COMITATO VALUTAZIONE DI IMPATTO AMBIENTALE

Parere n.2 della seduta del 02.03.2026

OGGETTO: Ditta: POLETTA ALDO SRL
Sede legale: via Don Minzoni 13, 30027 San Donà di Piave
Intervento: *integrazione di un forno essiccatore e dismissione dell'utilizzo di ammoniaca.*
Procedura di verifica di assoggettabilità a VIA ai sensi dell'**art.19 del D.lgs. n. 152/2006** e s.m.i.

Figura 1 – planimetria di progetto con individuazione del nuovo essiccatore

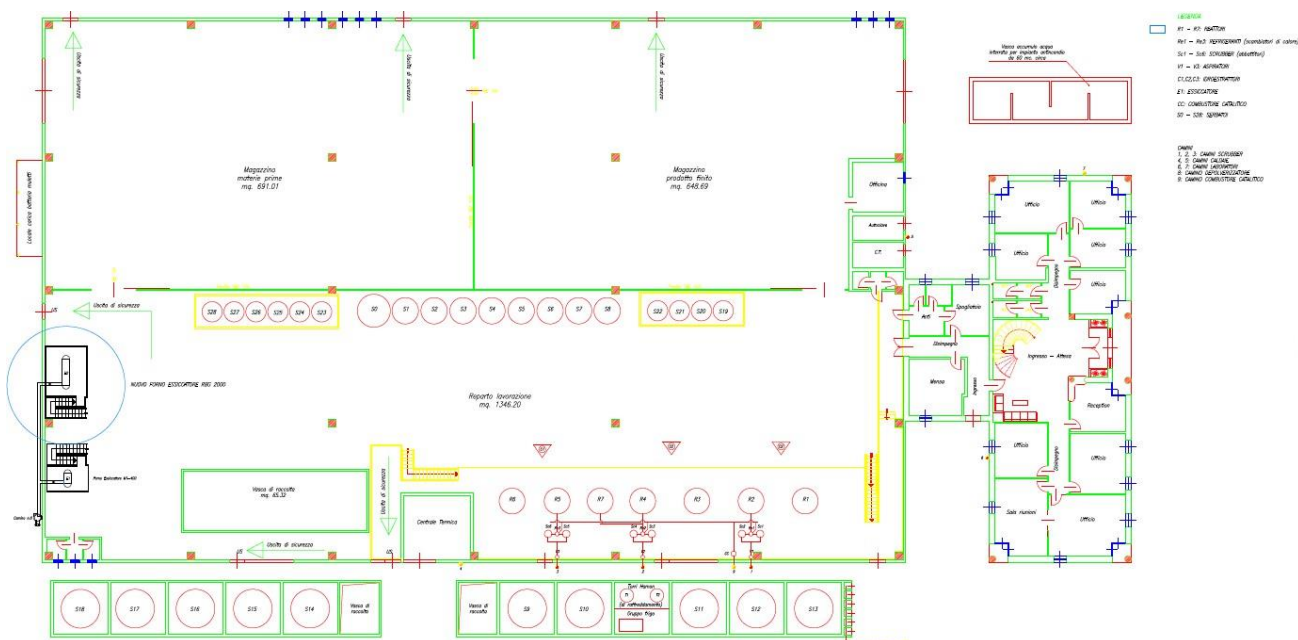
La disposizione del nuovo essiccatore rispetta le distanze di sicurezza dagli altri impianti e dalle vie di fuga, garantendo i più elevati standard di sicurezza e protezione ambientale previsti.

L'inserimento del nuovo impianto non modifica in modo sostanziale il processo produttivo generale dell'attività.
